Projet industriel de recyclage et valorisation énergétique sur le site SUEZ de Gueltas (56)

Dossier de Demande d'Autorisation
Environnementale

Mémoire en réponse à l'avis délibéré de la mission
régionale d'autorité environnementale de Bretagne
n° MRAE 2024-011792 du 7 novembre 2024

Décembre 2024 – Ref. 23NIF014

Figure 2 : carte des contraintes du pole stockage

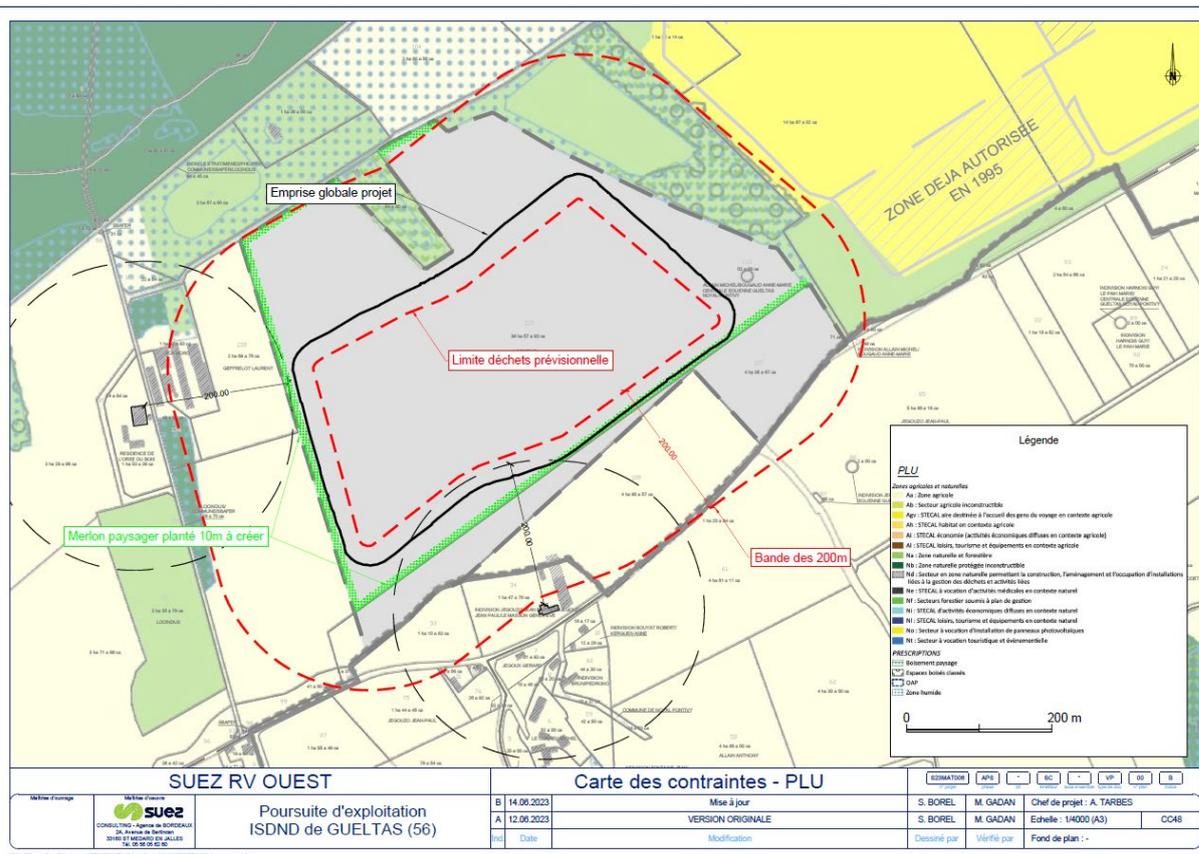
4	L'étude d'impact présente dans les différents chapitres les choix qui ont été faits en vue de préserver au mieux l'environnement. Ces mesures consistent principalement à éviter autant que possible des zones à fort enjeu en matière de biodiversité. Cependant, d'autres efforts ont été consentis, notamment dans le choix des meilleures techniques disponibles ou dans les techniques utilisées pour l'exploitation de l'alvéole de stockage de déchets. Il serait intéressant de disposer d'une synthèse de ces choix de manière à estimer les efforts faits pour aboutir au projet présenté.
---	---

Pour mémoire, la figure suivante jointe en annexe 3 de la PJ46 du DAE et en annexe 2 du présent document présente une carte de synthèse des contraintes pour l'implantation du pôle stockage.

Figure 5 - Cartographie de la limite des SAGE Vilaine et Blavet

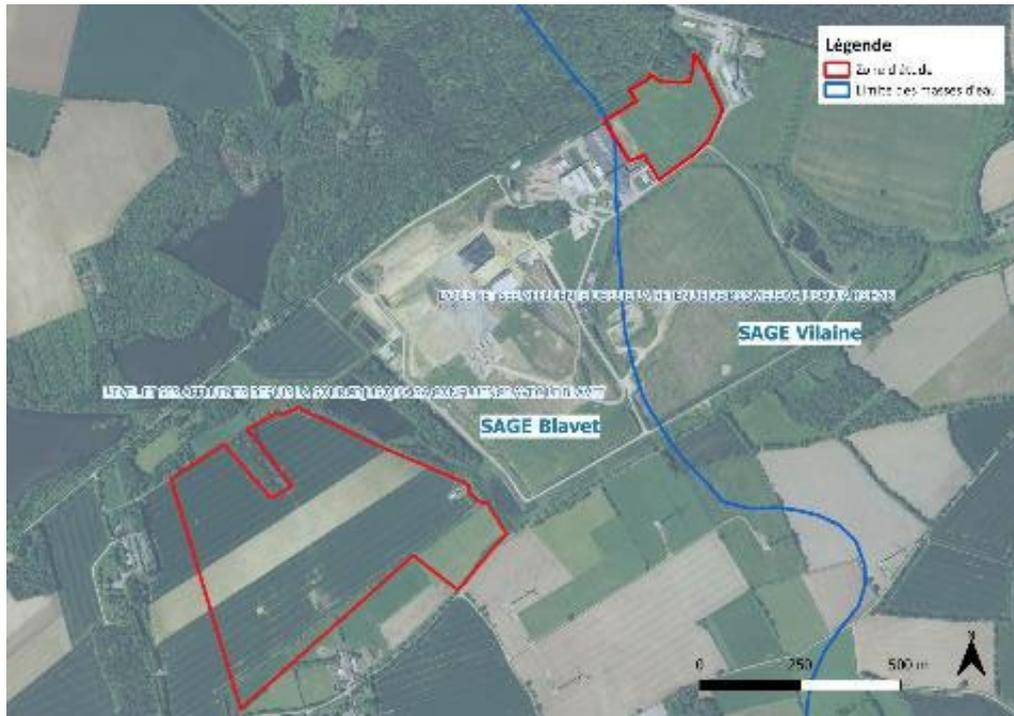
9 & 10	<p>La gestion des eaux pluviales présentée dans l'étude d'impact permet d'empêcher une pollution du milieu par lessivage de polluants en surface du site. De même, les capacités de stockage de l'installation permettront de limiter le risque d'inondation en aval de l'installation lors de forts épisodes pluvieux.</p> <p>L'Ae recommande :</p> <ul style="list-style-type: none"> • de s'assurer que la captation des eaux pluviales dans le réseau et son utilisation dans les procédés n'auront pas d'incidence sur l'alimentation des zones humides attenantes ; • de justifier que les volumes d'eaux pluviales collectés sont bien restitués à leur bassin versant d'origine.
--------------	---

La zone d'étude correspondant au pôle de stockage, se situe en majeure partie, à l'extrémité Nord de la masse d'eau de L'Evel (FRGR0101) régie par le Schéma d'Aménagement et de Gestion des Eaux (SAGE) Blavet. La parcelle correspondant au pôle de matière et énergie au nord du site, se situe elle, sur la masse d'eau de l'Oust et ses affluents depuis la retenue de Bosmeleac jusqu'à Rohan

(FRGR0126), qui est régie par le SAGE Vilaine. Elles sont toutes deux dépendantes du Schéma Directeur d'Aménagement et de Gestion des Eaux (SDAGE) Loire-Bretagne.

Figure 9 : Localisation des piézomètres posés en 2021 (Source : ACG Environnement)

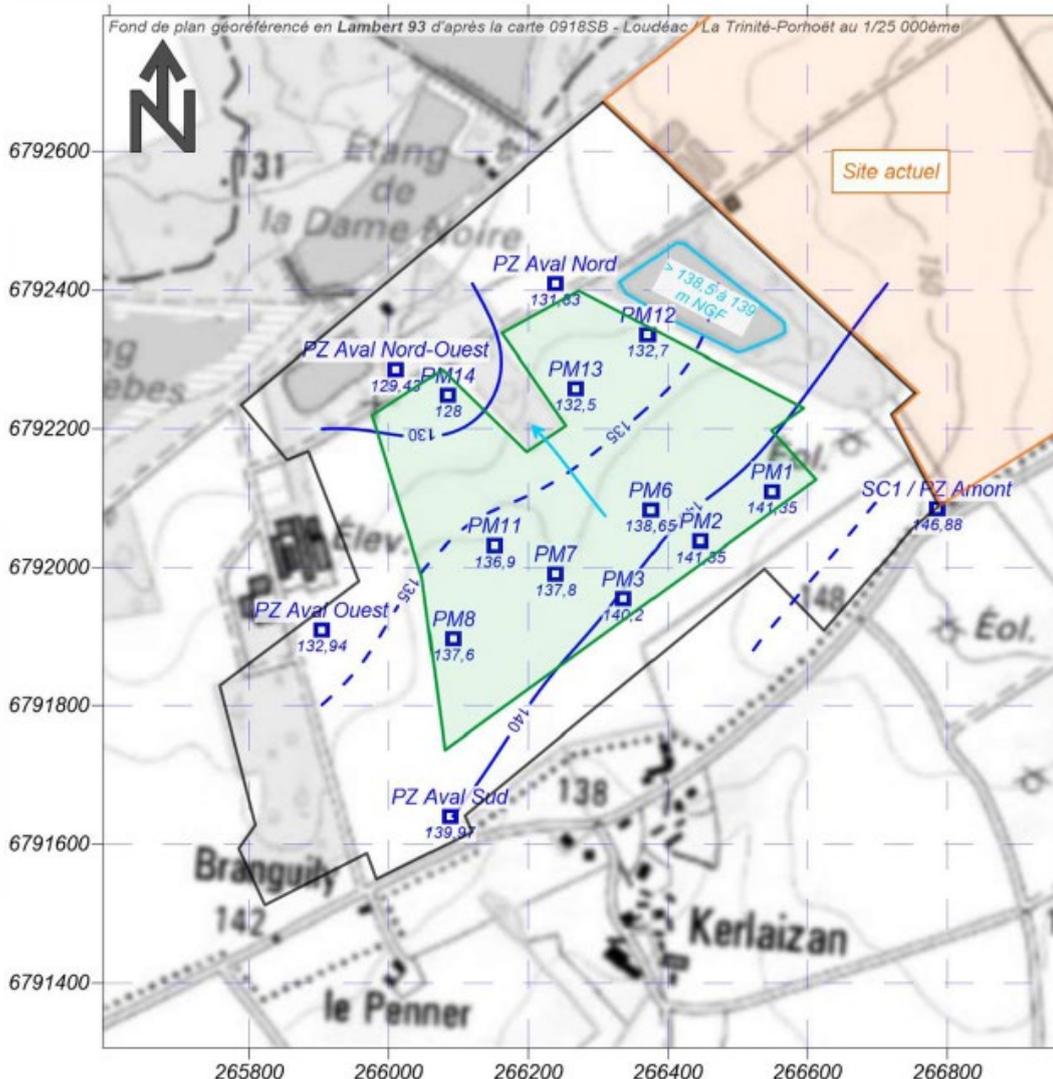
11	Les mesures proposées permettront de limiter l'incidence de l'activité de stockage sur le sol et les eaux souterraines. Il conviendra de s'assurer du suivi des équipements mis en oeuvre à l'aide de mesures à partir des piézomètres présents sur le site.
----	---

« Dans le cadre des études hydrogéologiques menées en 2021, 5 nouveaux piézomètres ont été posés au niveau de la zone d'extension du projet :

En conclusion, le suivi actuel sur les piézomètres P1, P2, P3, P4, P6, P7 prescrit dans l'arrêté préfectoral d'autorisation du 20 novembre 2013 sera poursuivi, et un suivi sur les nouveaux piézomètres réalisés sera prescrit par l'arrêté préfectoral découlant de la présente demande, conformément à la réglementation en vigueur.

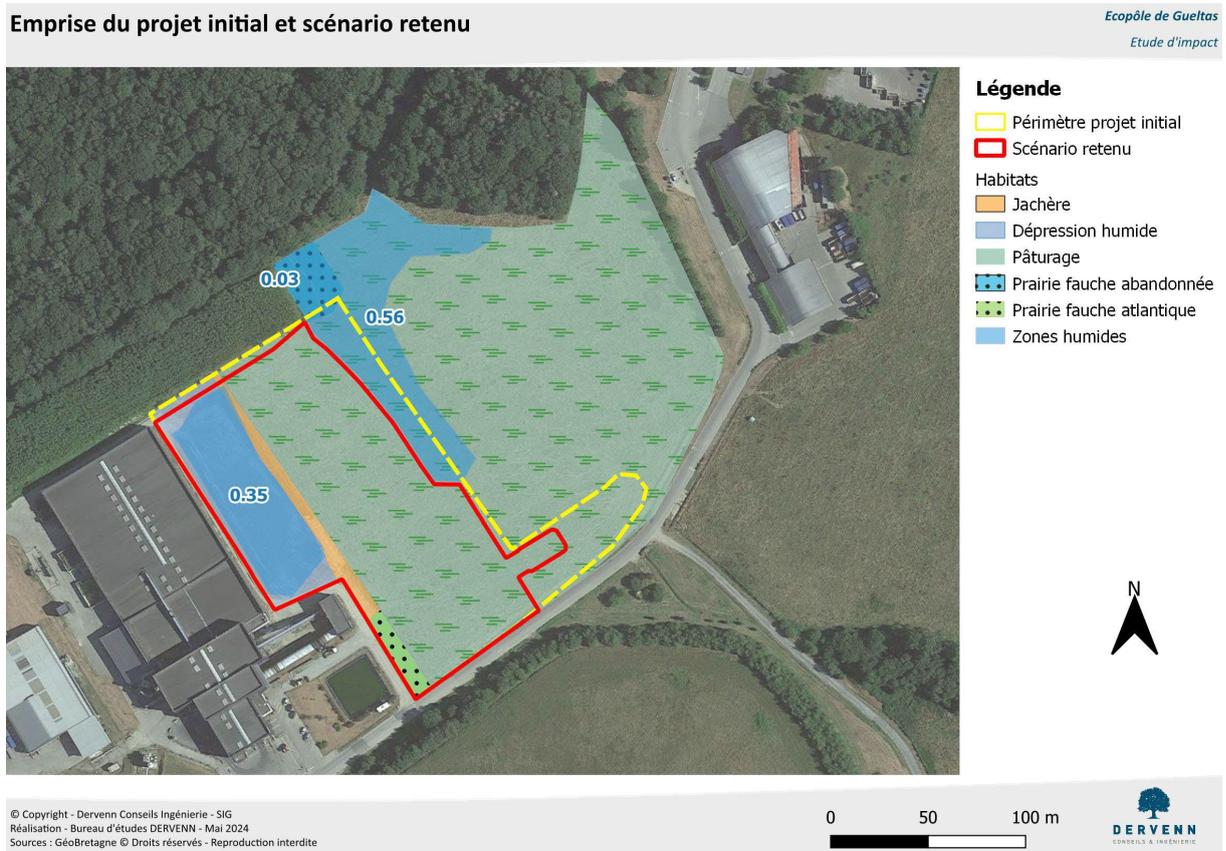
16	<p>La destruction de zone humide ne semble pas respecter les conditions fixées par le SAGE.</p> <ol style="list-style-type: none"> 1. L'impossibilité d'éviter ces zones doit être mieux justifiée. 2. De plus, l'imperméabilisation des sols et la canalisation des écoulements sont susceptibles de conduire à une perte d'alimentation de certaines zones humides existantes, qui perdraient alors leurs fonctionnalités. Ainsi, une vérification au-delà de la zone imperméabilisée doit être réalisée pour prendre en compte les espaces périphériques des zones humides. 3. Enfin, il apparaît que la localisation de la compensation n'est pas située dans le même sous-bassin (Oust amont) mais dans le bassin du Blavet. <p>L'Ae recommande de mieux justifier l'impossibilité d'éviter les 3 500 m² de zone humide, et de s'assurer de l'absence d'incidence sur les fonctionnalités des autres zones humides.</p>
----	---

Sans reprendre la totalité des éléments qui y sont présentés montrant qu'il n'a pas été possible d'éviter la Zone Humide restante, il nous semble important de rappeler les éléments suivants :

Malgré l'ensemble des mesures précédentes prises pour optimiser la réutilisation du foncier et des bâtiments existants, il s'est avéré techniquement impossible de positionner la totalité des activités du projet sur du foncier existant et déjà imperméabilisé par manque de place. En conséquence, l'implantation du pôle énergie et en particulier la partie concernant la future Installation de Maturation des Mâchefers induit nécessairement la destruction de la Zone Humide artificielle de 3500 m². Pour rappel, cette zone humide a été créée récemment dans le cadre de l'activité de l'installation par décapage d'un stock de matériaux utilisés pour l'ISDND actuelle. L'ensemble de ces éléments montrent bien l'impossibilité technicoéconomique d'étendre les activités du site autrement qu'en détruisant la zone Humide de 3500 m². A noter que la zone humide présente naturellement sur 5600 m² sera, elle, intégralement préservée.
